1.4 事業計画の変更内容及びその理由

1.4.1 千客万来施設 1 の整備

1.4.2 事業計画の変更内容

図 1-4-2 千客万来施設 1（商業棟、温浴棟） 施設断面図

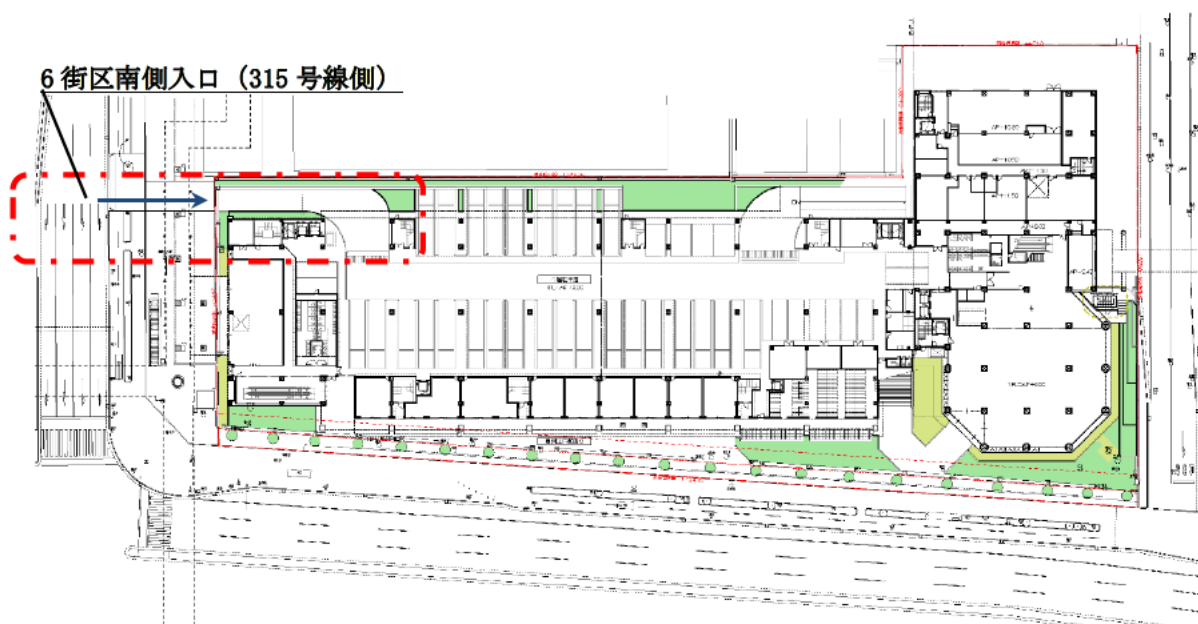
千客万来施設 1 は飲食店舗・物販店舗・宿泊施設を備え、木造建物で和を感じられるにぎわい空間を創出することとしたため敷地内の多くの区域を高さ約 20m の低層とし、敷地北側を事業面積確保のため高さ約 44m の高層に変更している。これに伴い千客万来施設 1 の規模は当初の延べ面積約 50,800 m²、地上 8 階建て、高さ 31m から延べ面積約 34,700 m²、地下 1 階地上 9 階建て、最高高さ 44m に変更する。

図 1-5-2(1) 配置計画図 (変更後)

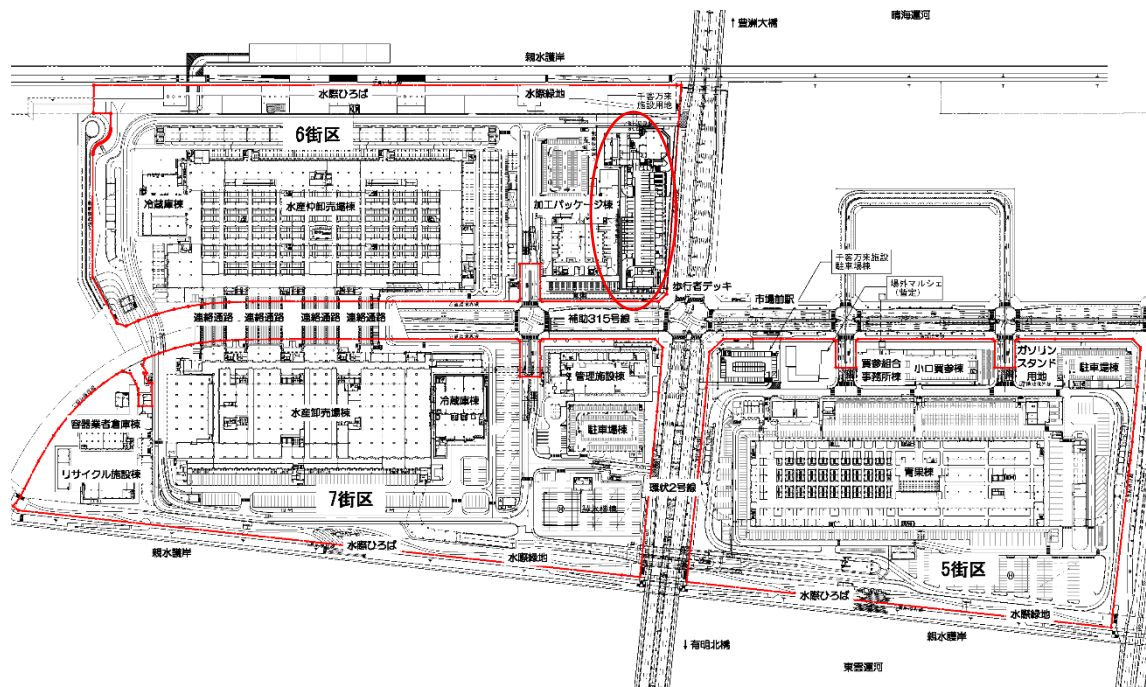
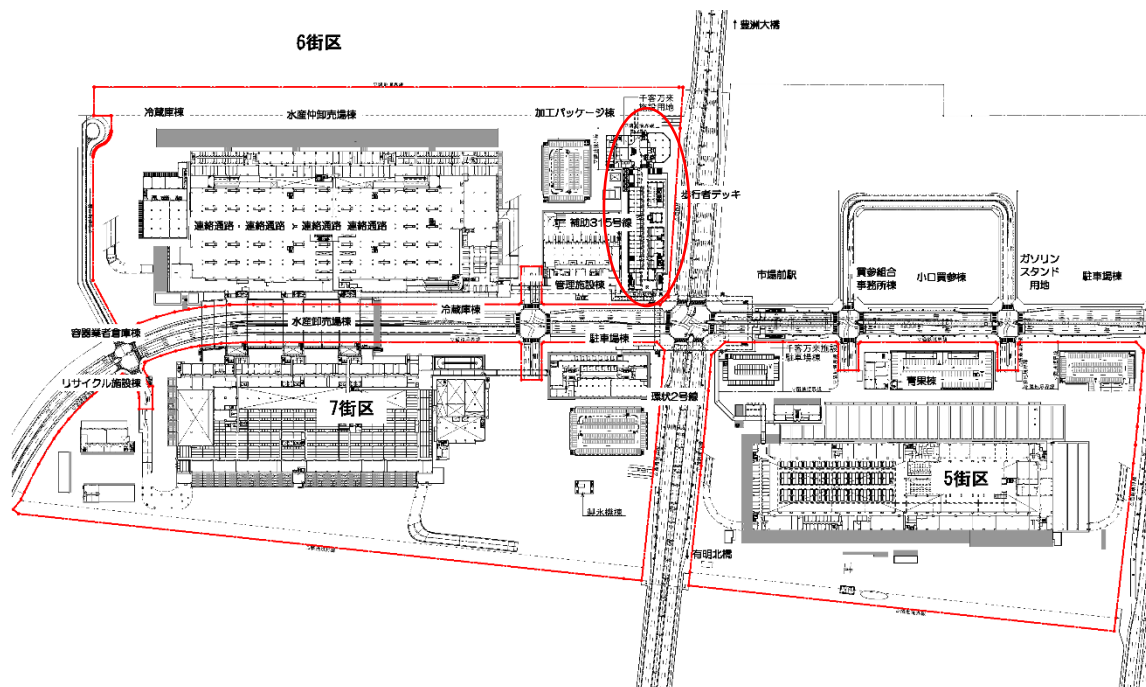
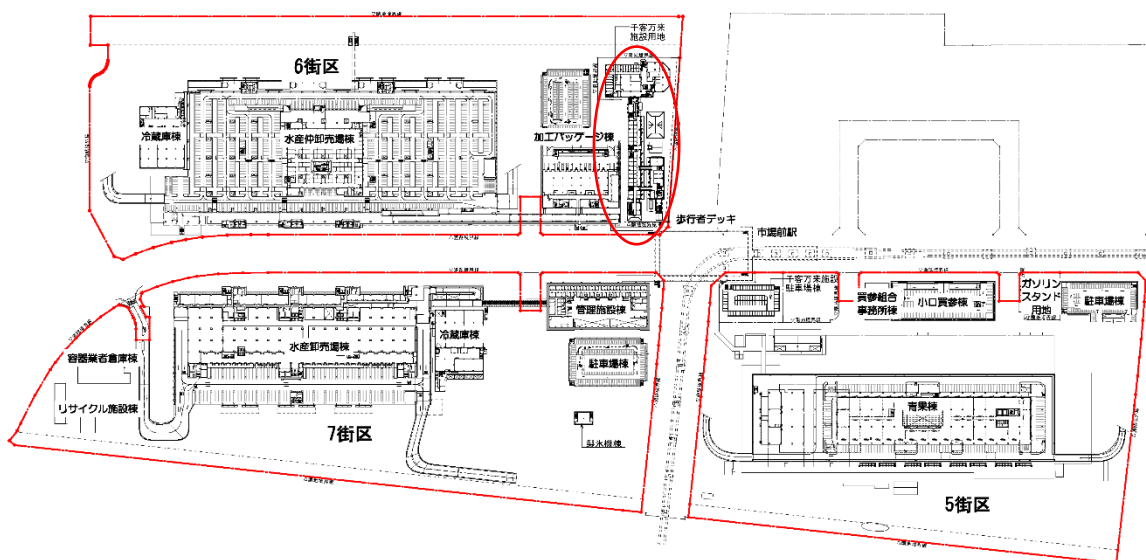
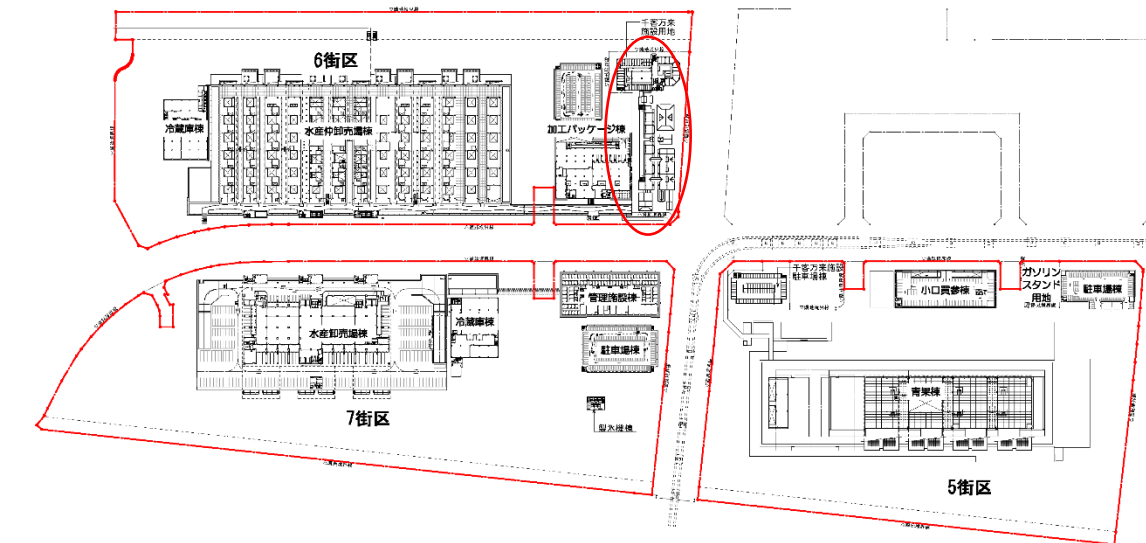
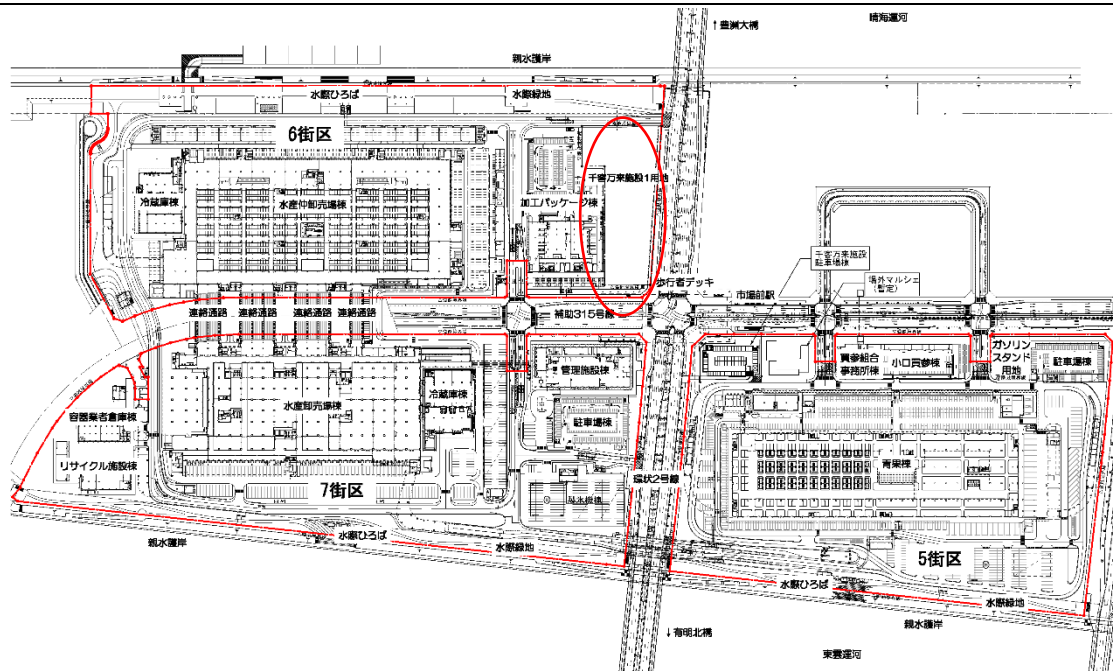
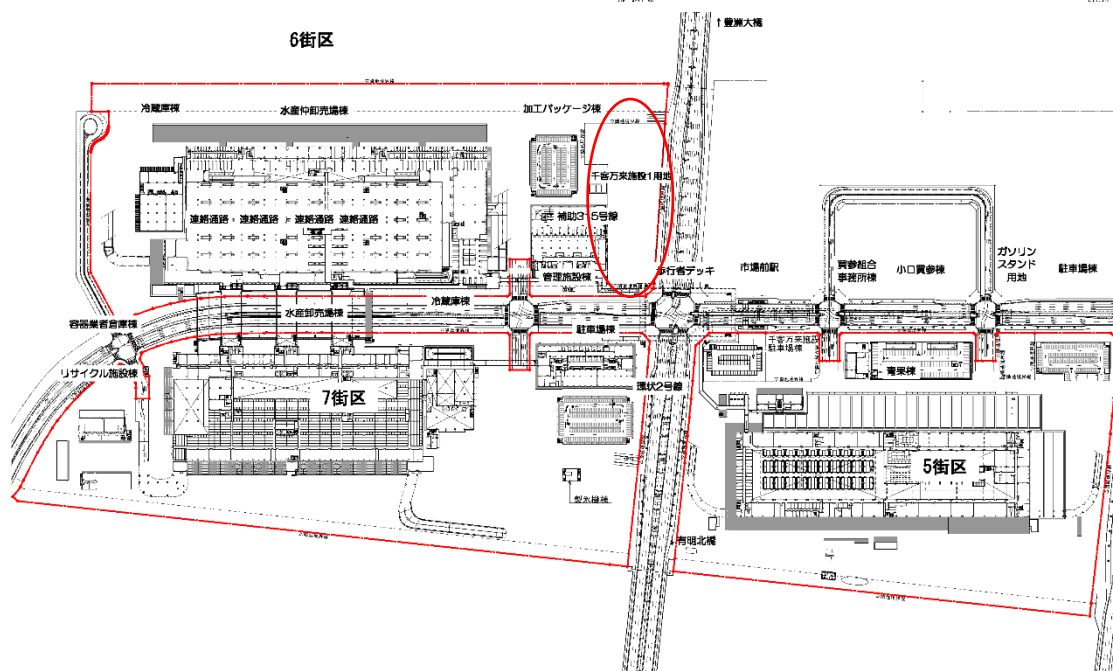
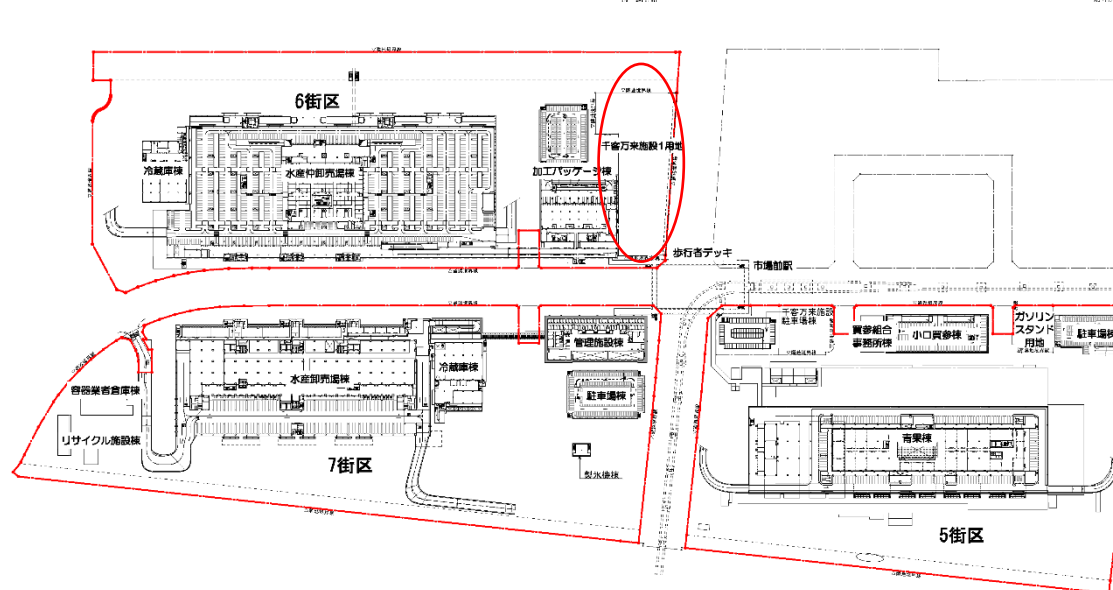
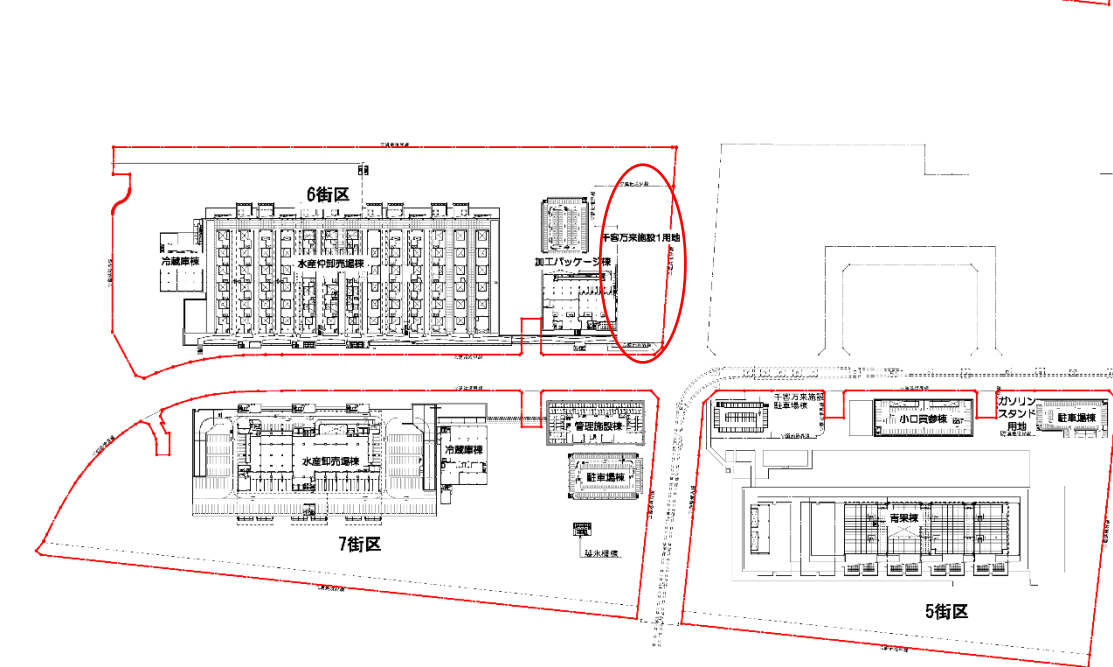
事業計画のうち建築計画について、建物の高さ及び配置を表 1-5-1、図 1-5-1 および図 1-5-2、図 1-5-3 のとおりに変更する。千客万来施設 1 の整備に伴い、延床面積や最高高さ、階数を変更する。施設配置鳥瞰図は図 1-5-4 に示すとおりである。

注) 図中の○で示した箇所が変更する建物である。

図 1-5-3(1) 配置計画図 (変更後)

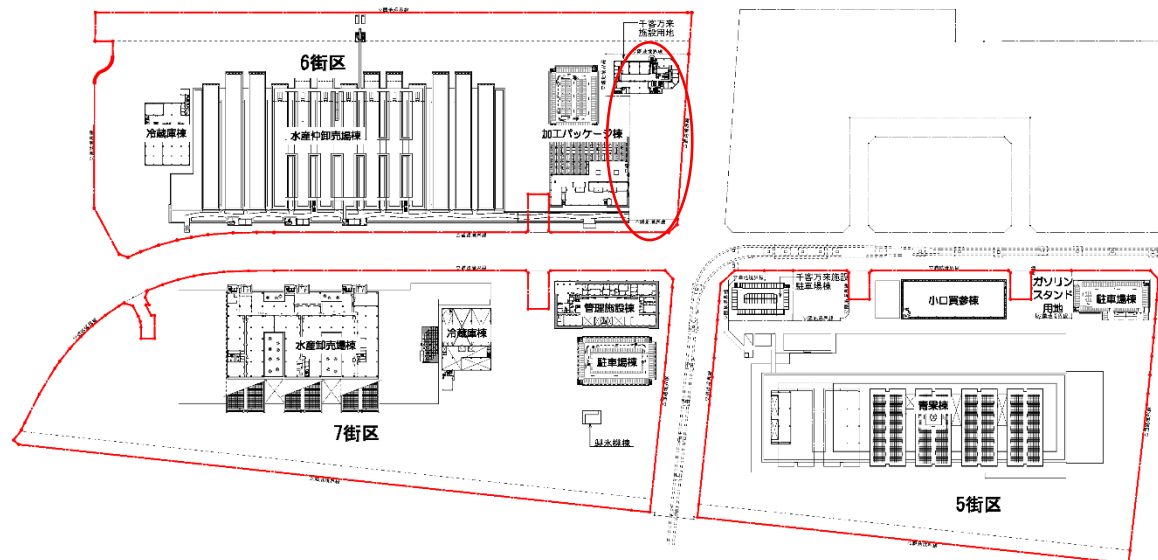
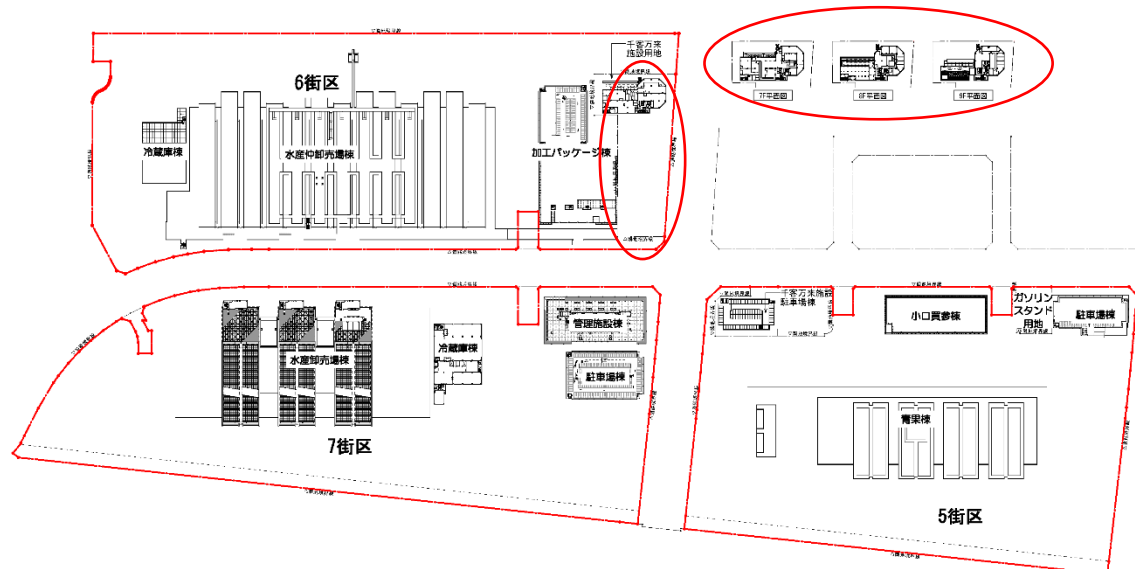
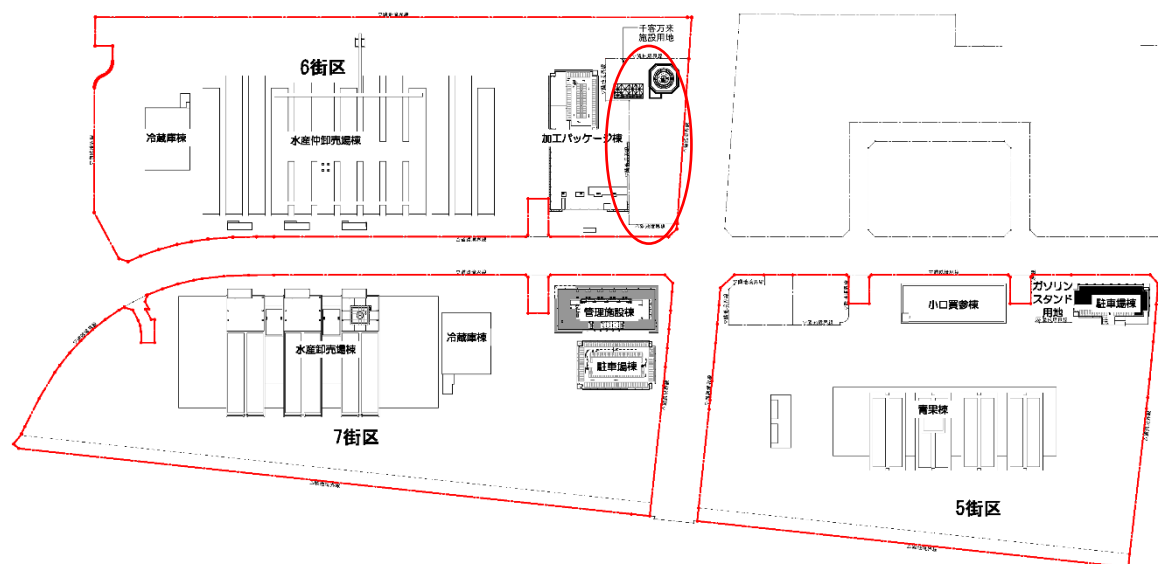
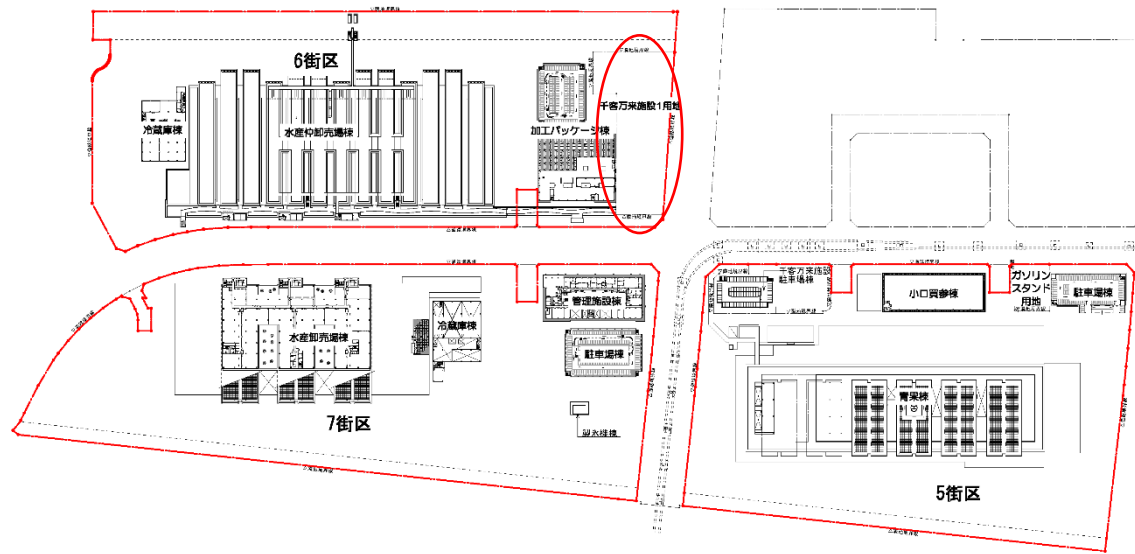
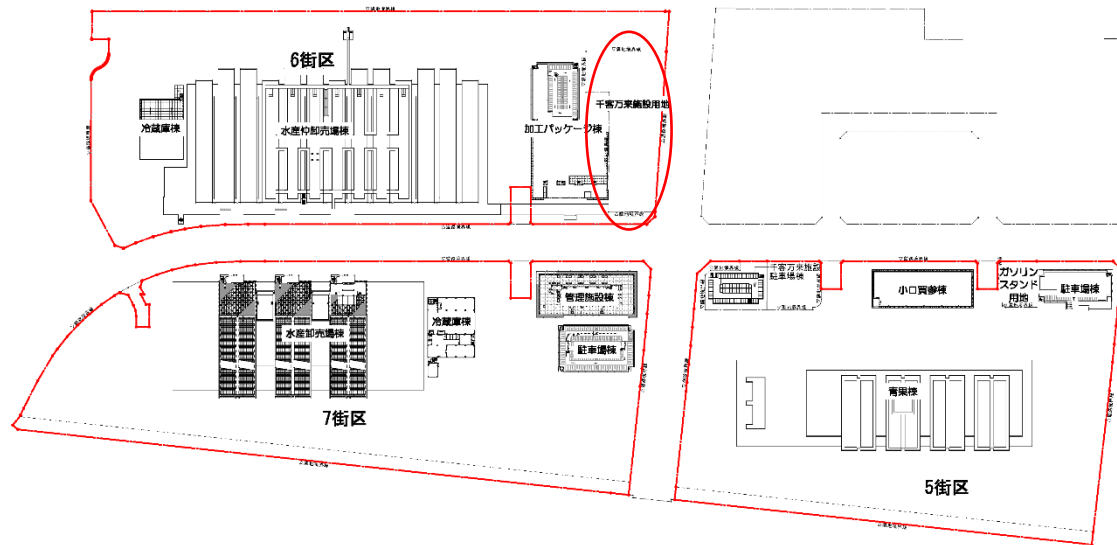
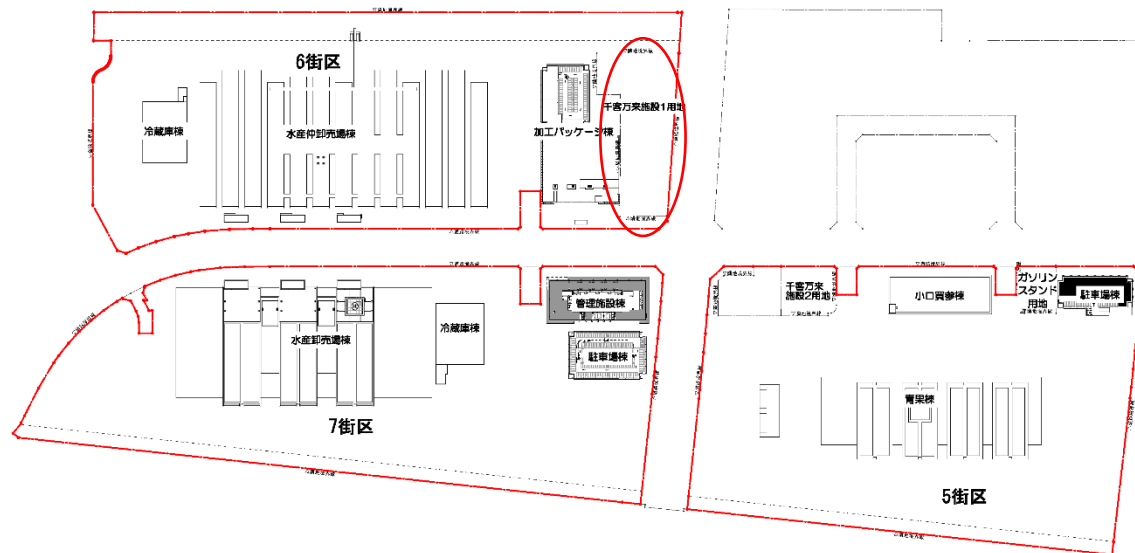
注) 図中の○で示した箇所が変更する建物である。
